設計・建設規格及び材料規格に関する日本機械学会への
説明依頼事項（その3）（案）

I 第1回会合資料に関するもの

1. 材料規格

JSME 図15

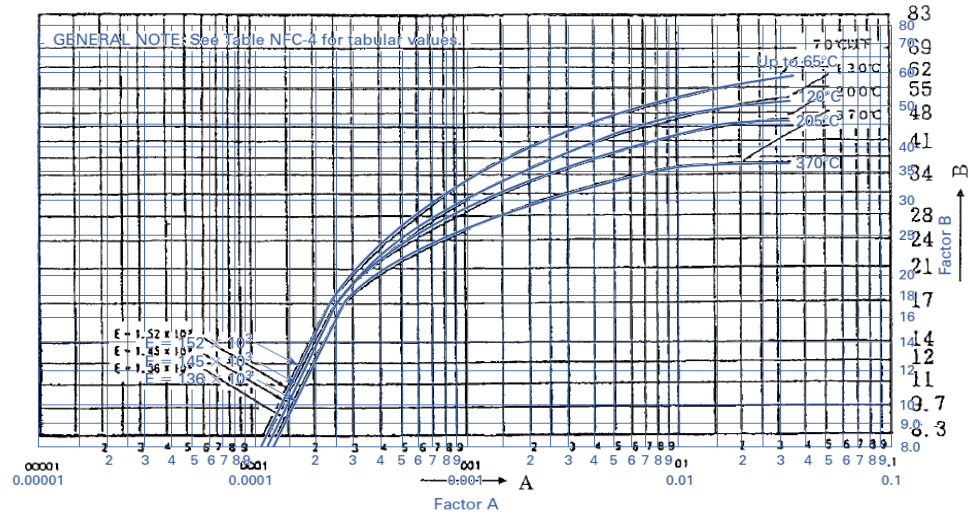
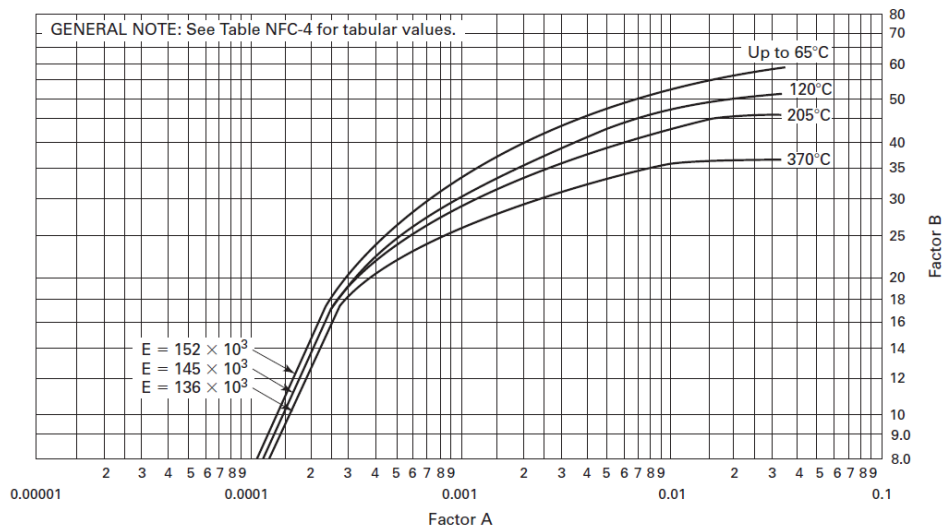
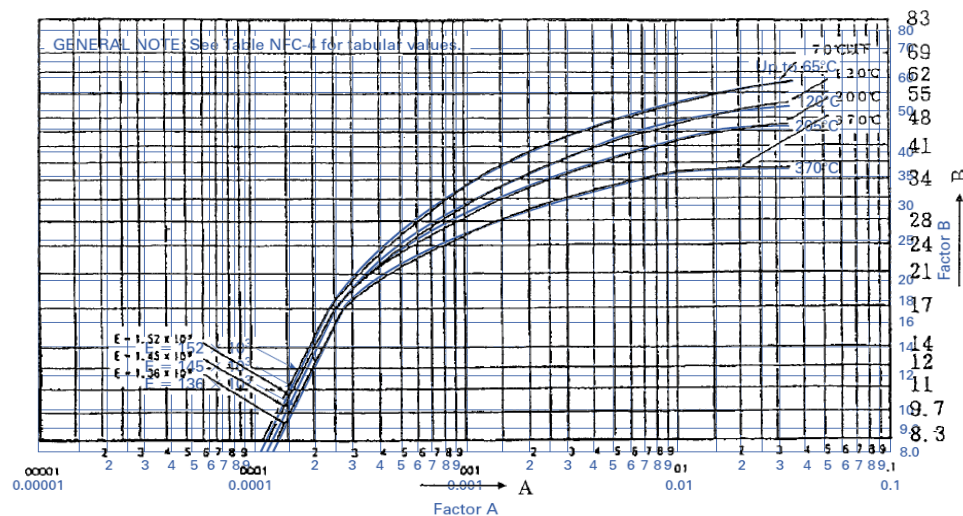
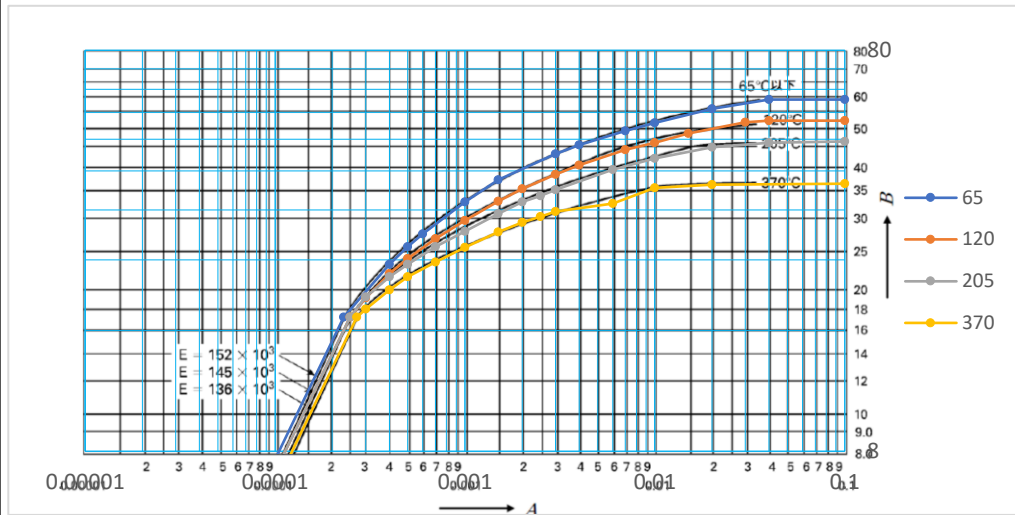
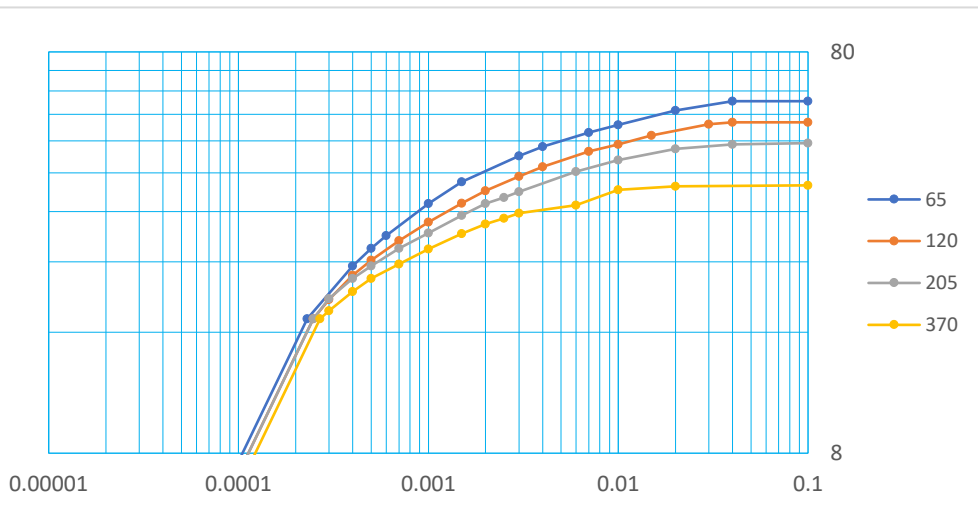
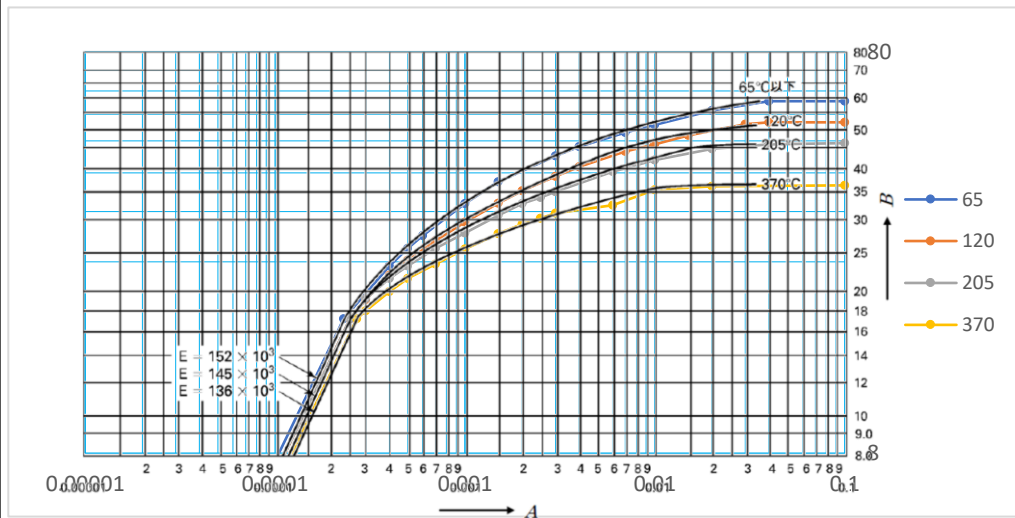
(a) 図に示す B 値(縦軸)の目盛区分が変更され曲線が 2012 年版と同じものか確認できるように、2020 年版の図と 2012 年版の図を重ねたものを提示してください。

(b) 図中 70°C以下及び 200°Cの曲線が 65°C以下及び 205°Cに変更されていますが、その根拠を示してください。

(c) 「Part3 第 3 章 図 15 白銅 (C7150)」と「Part3 第 3 章 表 XV 白銅 (C7150)」の値に基づく曲線を重ねたものを提示してください。

なお、線図自体に変更はありません。

図 15 の根拠、出典は、ASME 2011a Sec. II Part D Subpart 3 (Metric) の外圧チャート (Fig. NFC-4) です。

JSME 16

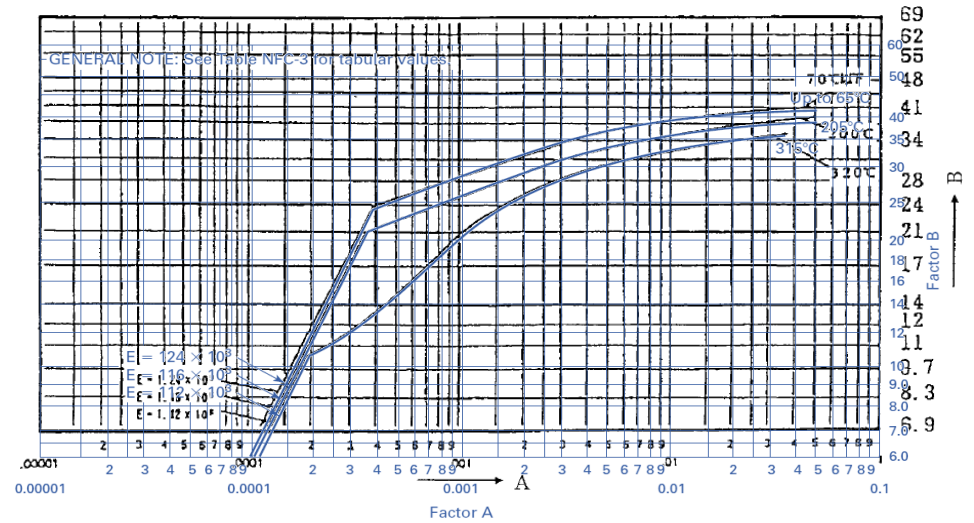
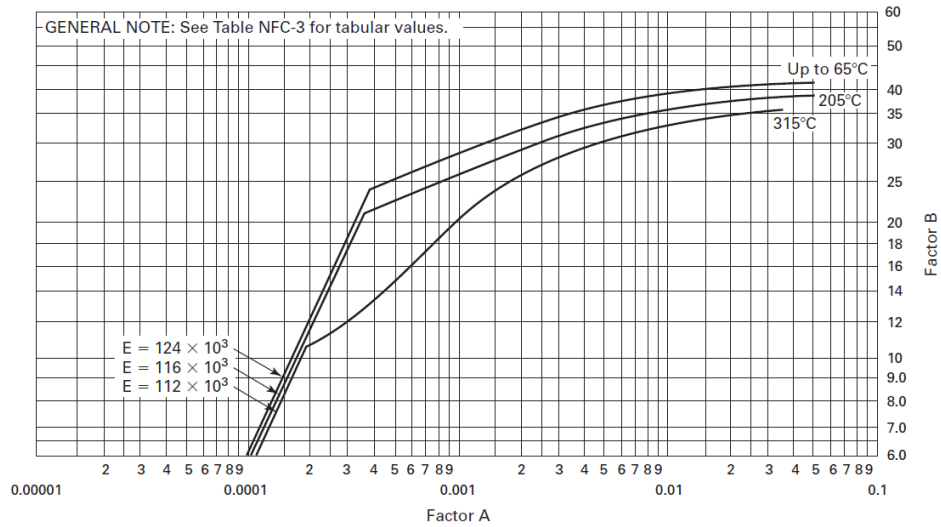
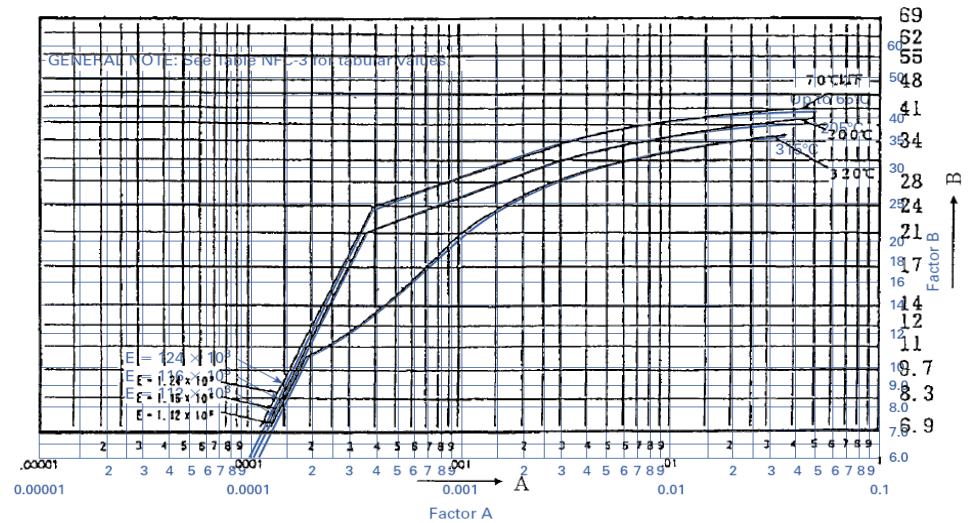
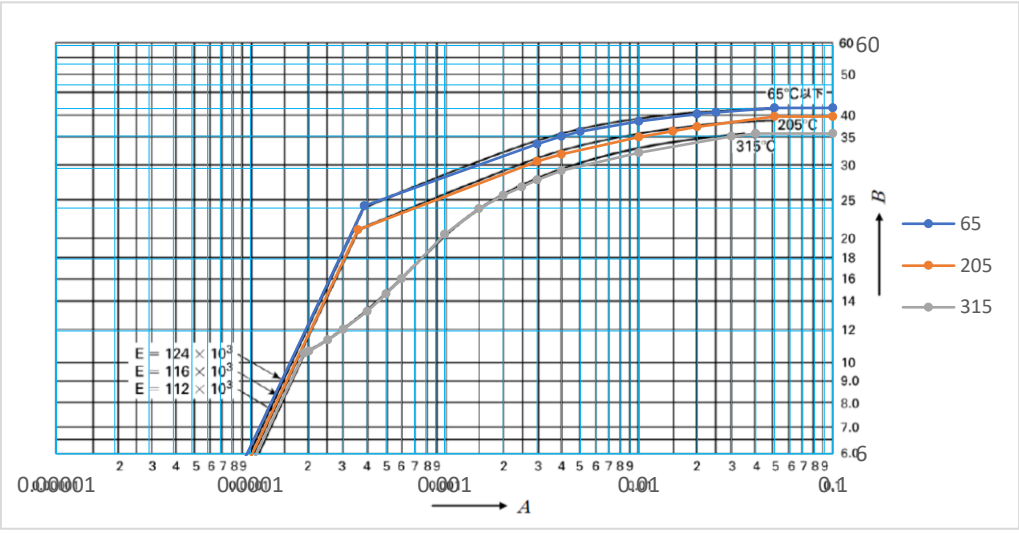
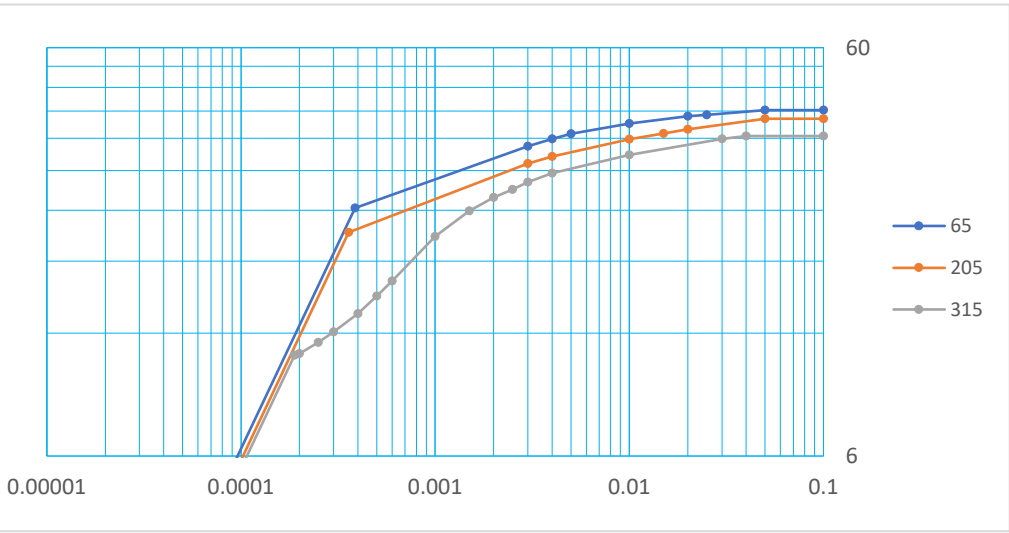
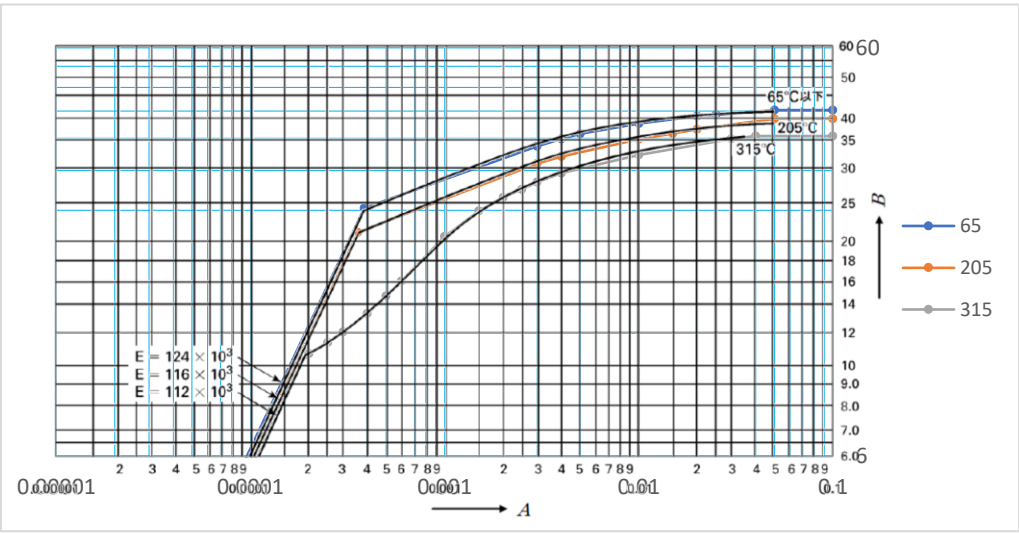
(a) 図に示す B 値(縦軸)の目盛区分が変更され曲線が 2012 年版と同じものか確認できるように、2020 年版の図と 2012 年版の図を重ねたものを提示してください。

(b) 図中 70°C以下、200°C及び 320°Cの曲線が 65°C以下、205°C及び 315°Cに変更されていますが、その根拠を示してください。

(c) 「Part3 第3章 図16 白銅 (C7060)」と「Part3 第3章 表 XVI 白銅 (C7060)」の値に基づく曲線を重ねたものを提示してください。

なお、線図自体に変更はありません。

図 16 の根拠、出典は、ASME 2011a Sec. II Part D Subpart 3 (Metric) の外圧チャート (Fig. NFG-3) です。

JSME 図17

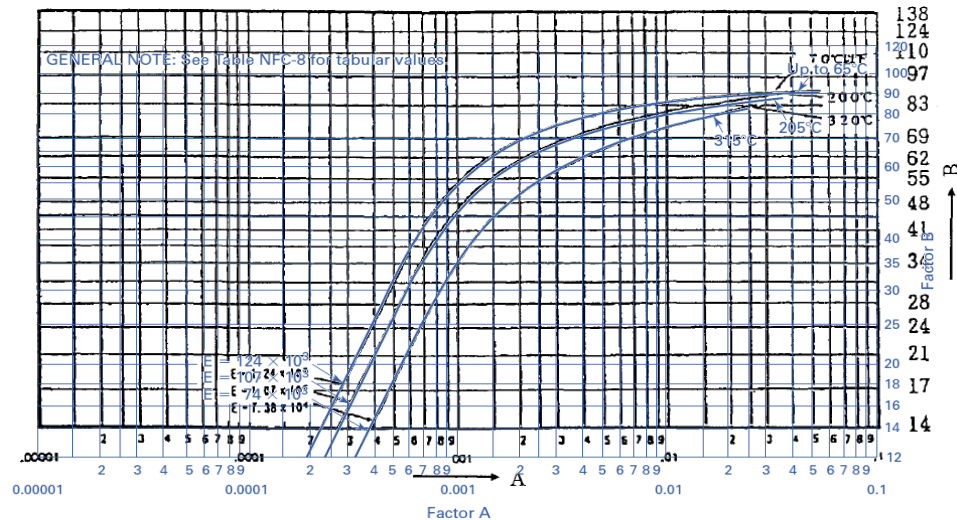
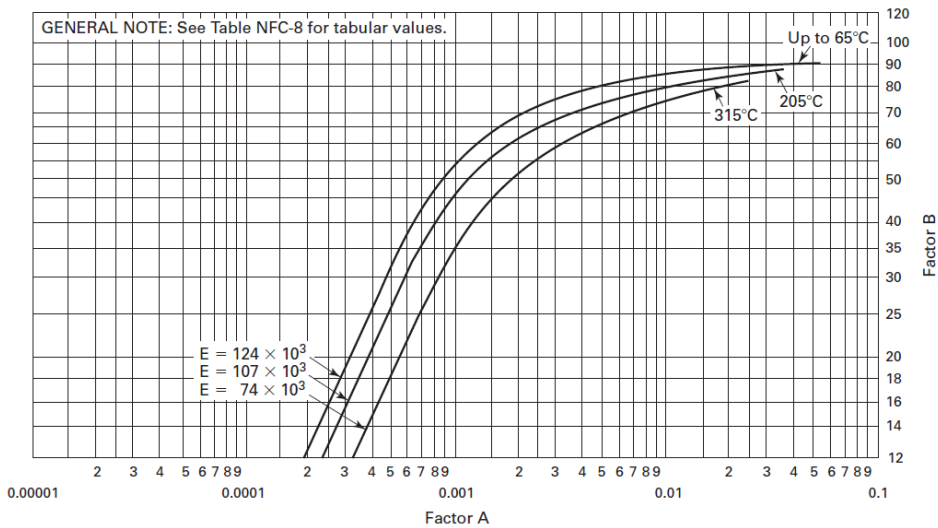
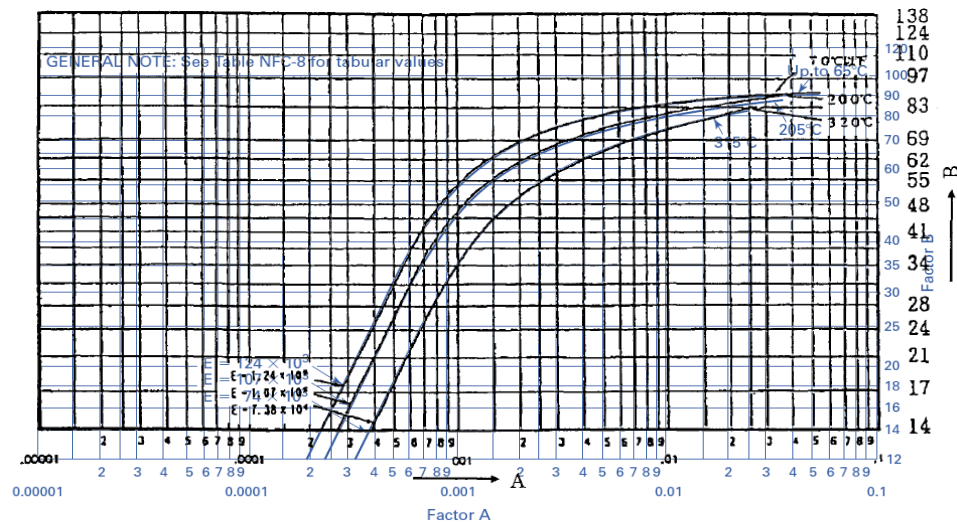
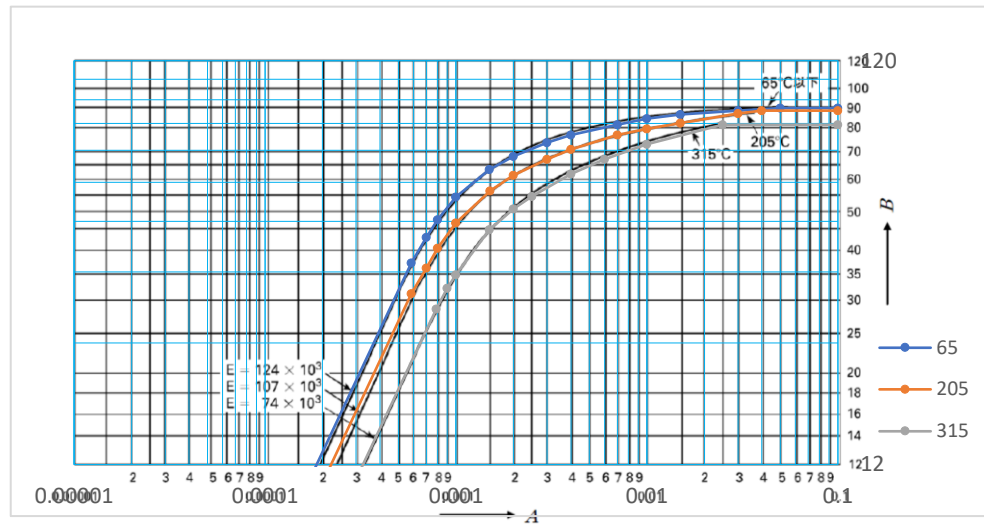
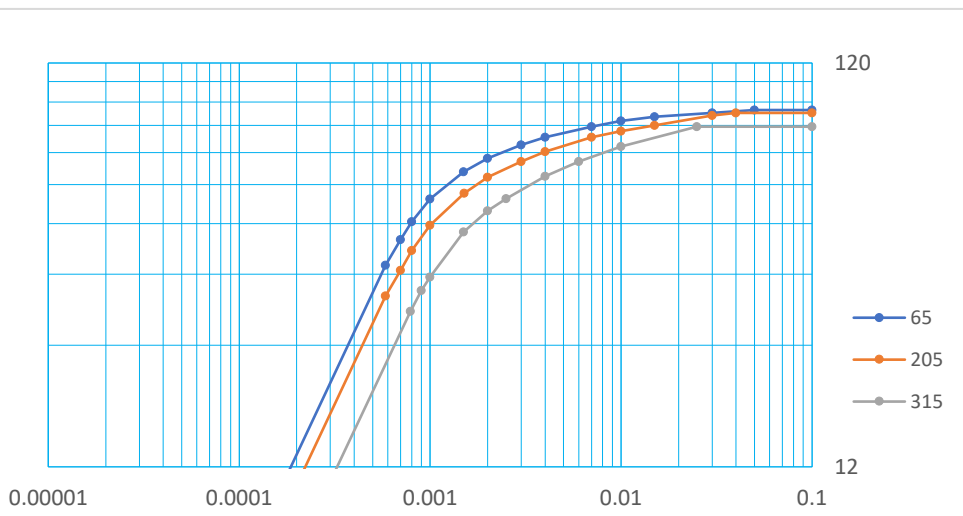
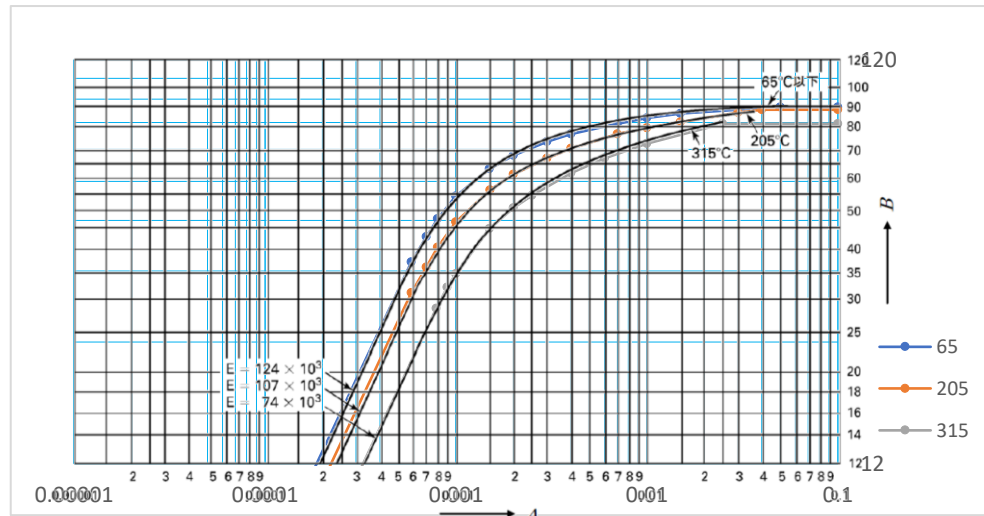
(a) 図に示す B 値(縦軸)の目盛区分が変更され曲線が 2012 年版と同じものか確認できるように、2020 年版の図と 2012 年版の図を重ねたものを提示してください。

(b) 図中 70°C以下、200°C及び 320°Cの曲線が 65°C以下、205°C及び 315°Cに、 $E=7.38 \times 10^4 \text{MPa}$ が $E=74 \times 10^3 \text{MPa}$ に変更されていますが、その根拠を示してください。

(c) 「Part3 第 3 章 図 17 アルミニウム青銅 (C6161 及び C6280)」と「Part3 第 3 章 表 XVII アルミニウム青銅 (C6161 及び C6280)」の値に基づく曲線を重ねたものを提示してください。

なお、線図自体に変更はありません。

図 17 の根拠、出典は、ASME 2011a Sec. II Part D Subpart 3 (Metric) の外圧チャート (Fig. NFC-8) です。

JSME 図18

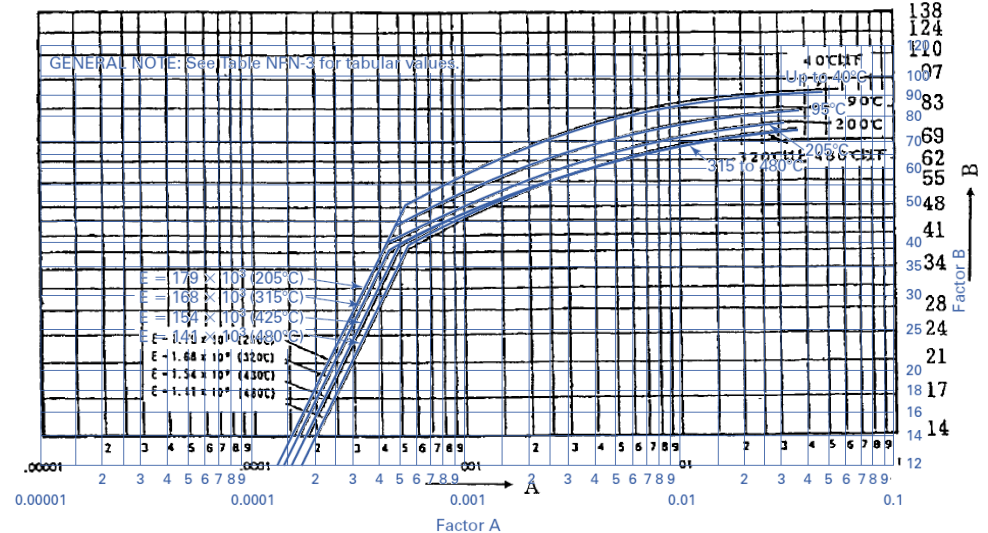
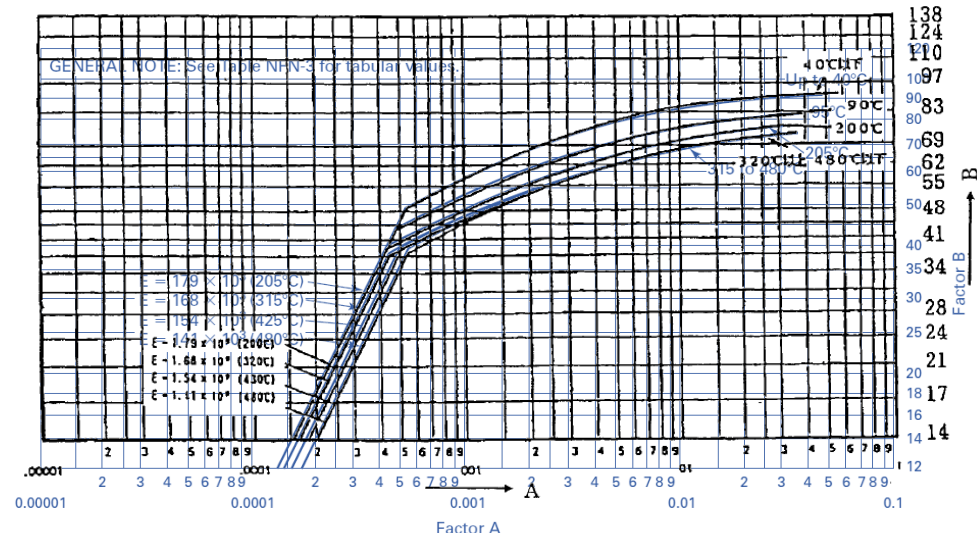
(a) 図に示す B 値 (縦軸) の目盛区分が変更され曲線が 2012 年版と同じものか確認できるよう、2020 年版の図と 2012 年版の図を重ねたものを提示してください。

(b) 図中 90°C、200°C及び 320°Cの曲線（縦弾性係数の値における温度を含む）が 95°C、205°C及び 315°Cに変更されていますが、その根拠を示してください。

(c) 「Part3 第 3 章 図 18 高ニッケル合金 (NW4400)」と「Part3 第 3 章 表 XVIII 高ニッケル合金 (NW4400)」の値に基づく曲線を重ねたものを提示してください。

なお、線図自体に変更はありません。

図 18 の根拠、出典は、ASME 2011a Sec. II Part D Subpart 3 (Metric) の外圧チャート (Fig. NFN-3) です。
